資料－1 整備方針に係る配慮事項・検討事項への対応案

整備方針に係る配慮事項・検討事項への対応案 (1/2)

1. 高水敷整備方針(案)

高水敷③標準横断面図 S=1:150
(右岸 NO. 6)

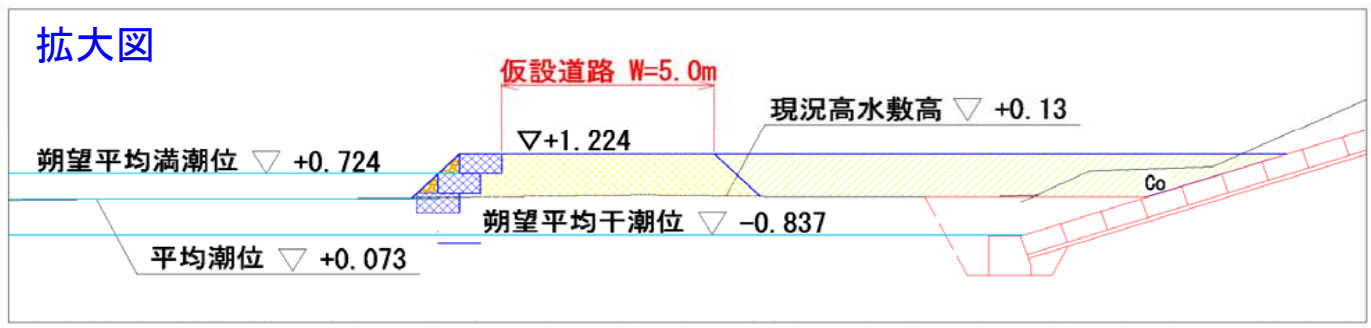
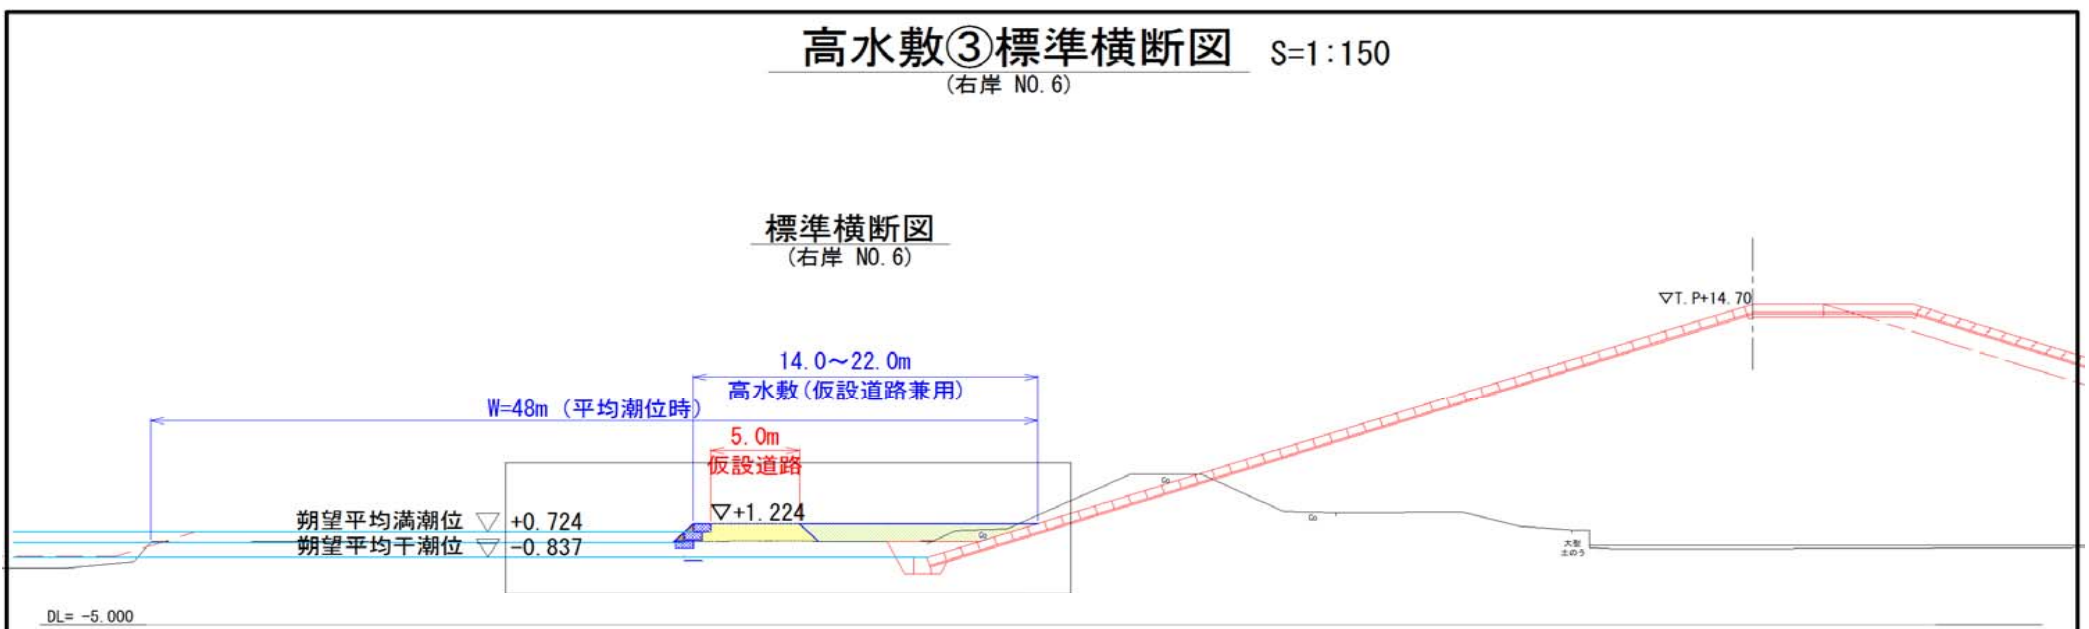
配慮事項
 ・カゴマットについては植生や底生生物等への配慮から覆土について検討する。
 ・低水路の利活用面を考慮した覆土なし(階段状整備)の区間も検討する。

・船の利用区間は覆土なし。
・上記以外は覆土を実施。

2. 外尾川河口部整備方針（案） 津谷川右岸堤防法線の微修正

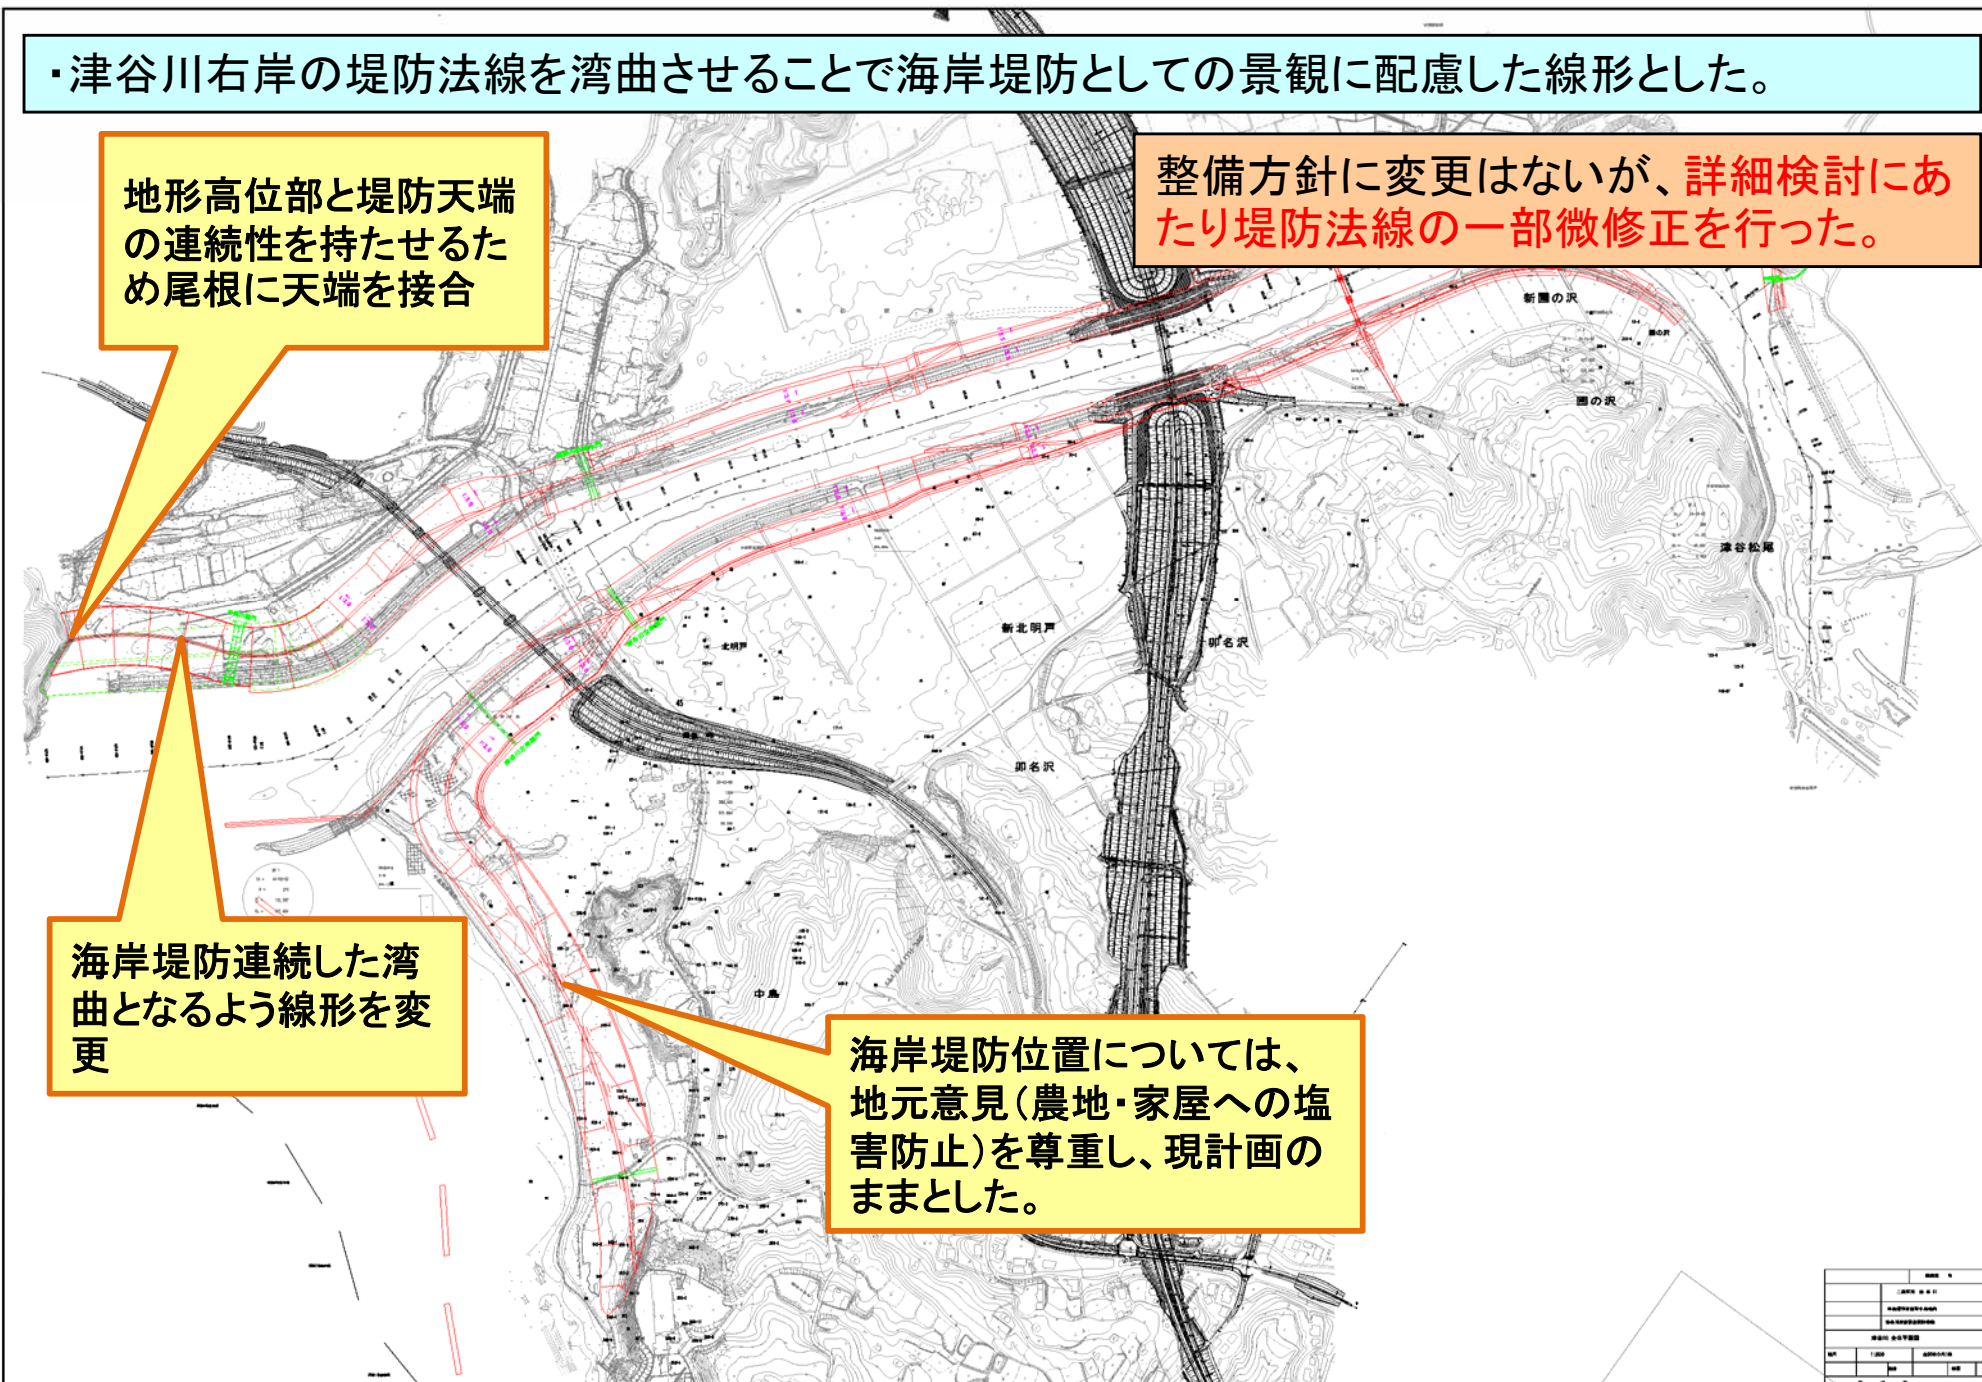
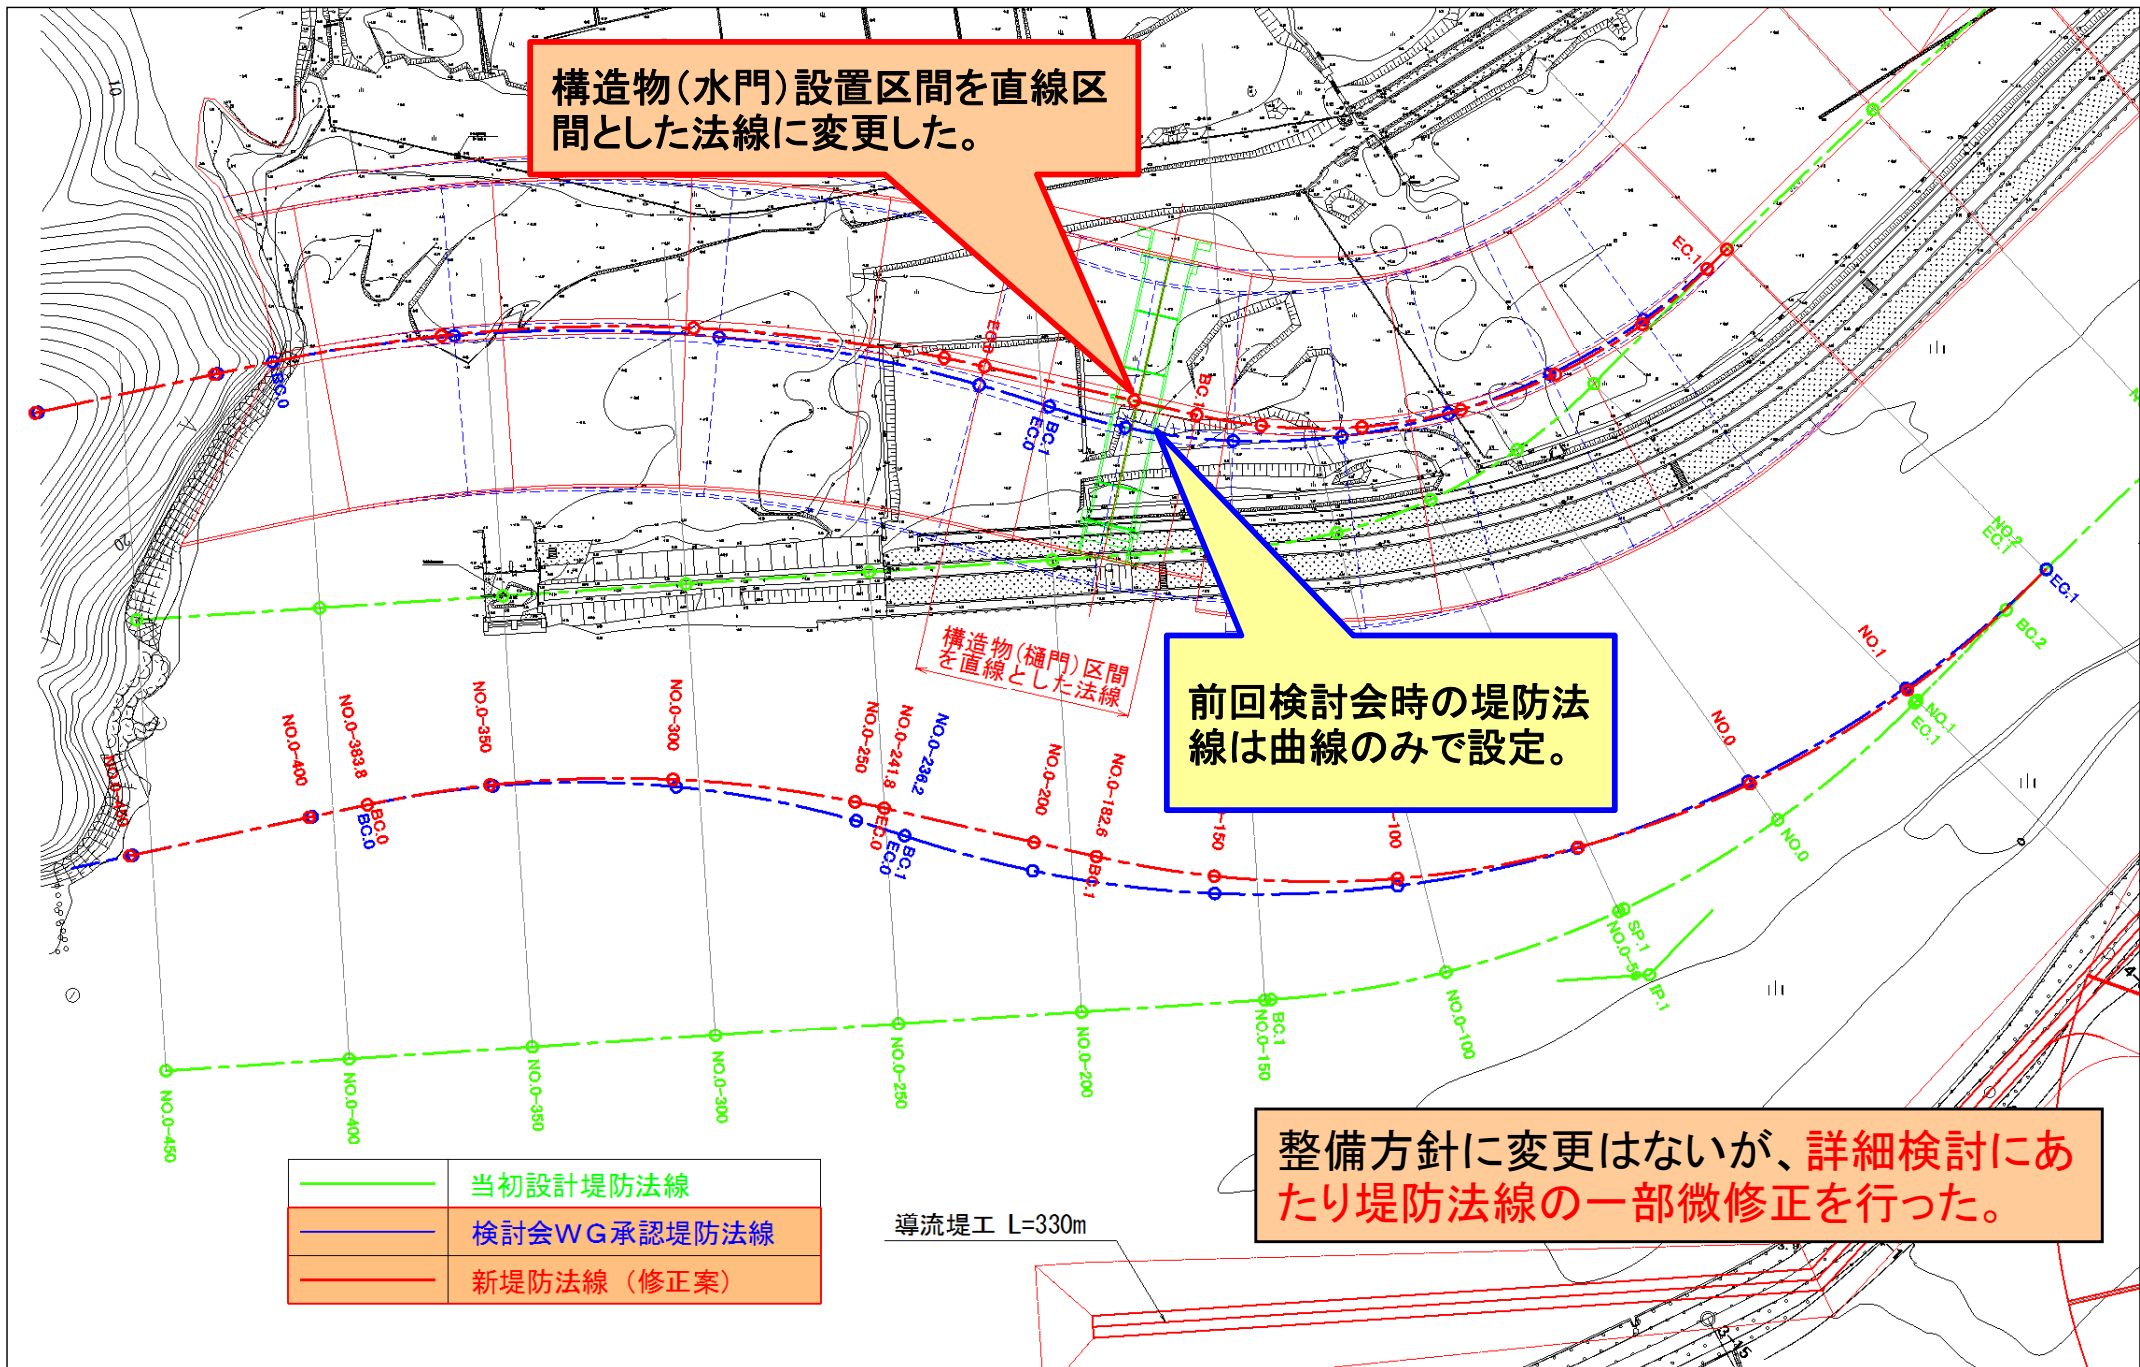
・津谷川右岸の堤防法線を湾曲させることで海岸堤防としての景観に配慮した線形とした。

地形高位部と堤防天端の連続性を持たせるため尾根に天端を接合

海岸堤防連続した湾曲となるよう線形を変更

整備方針に変更はないが、詳細検討にあたり堤防法線の一部微修正を行った。

海岸堤防位置については、地元意見（農地・家屋への塩害防止）を尊重し、現計画のままとした。

外尾川河口部平面図 S=1:1000

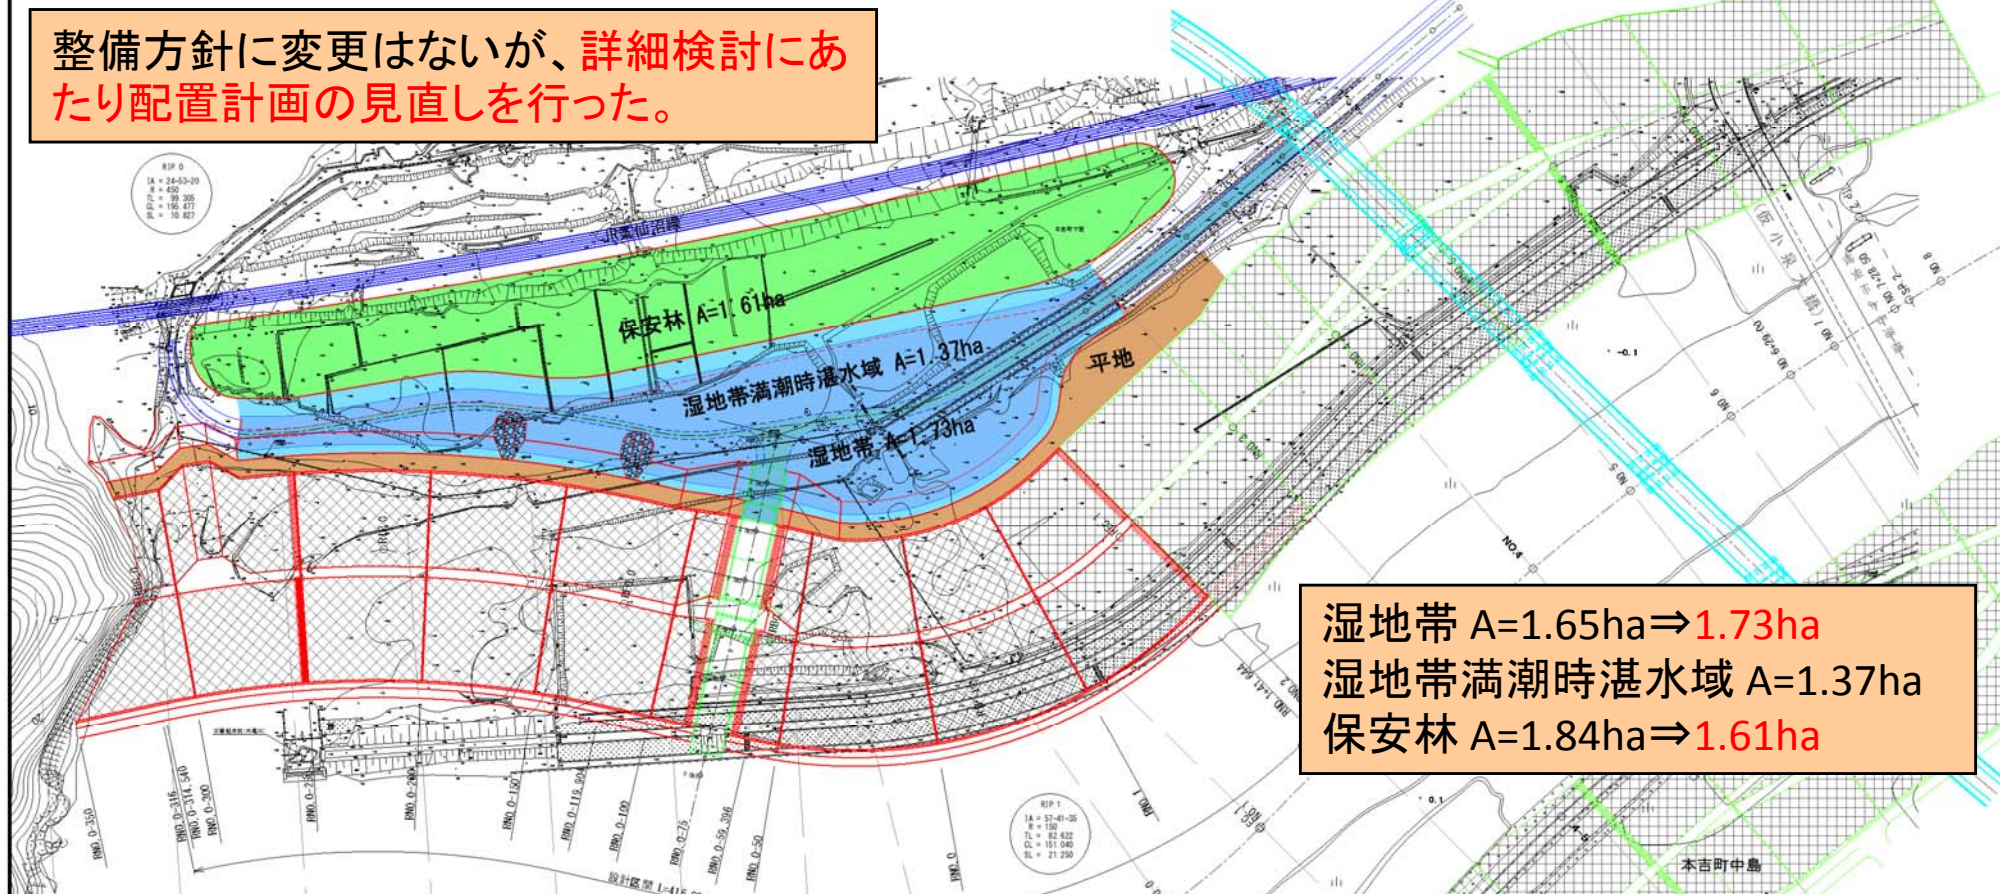
- ・津谷川右岸堤とJRの間を利用し、湿地帯及び保安林を整備し、震災前の環境に近づける。
- ・土砂の定期的な維持浚渫のため、捨石突堤も整備する。
- ・海岸堤防と一体的な曲線配置となるよう堤防法線を工夫。

- ・施工前に底生動物を含めた環境調査を実施し、「生物多様性」を保全する方針とする。
- ・整備後のモニタリングを実施する。

整備方針に変更はないが、詳細検討にあたり配置計画の見直しを行った。

湿地帯 A=1.65ha⇒**1.73ha**
湿地帯満潮時湛水域 A=1.37ha
保安林 A=1.84ha⇒**1.61ha**
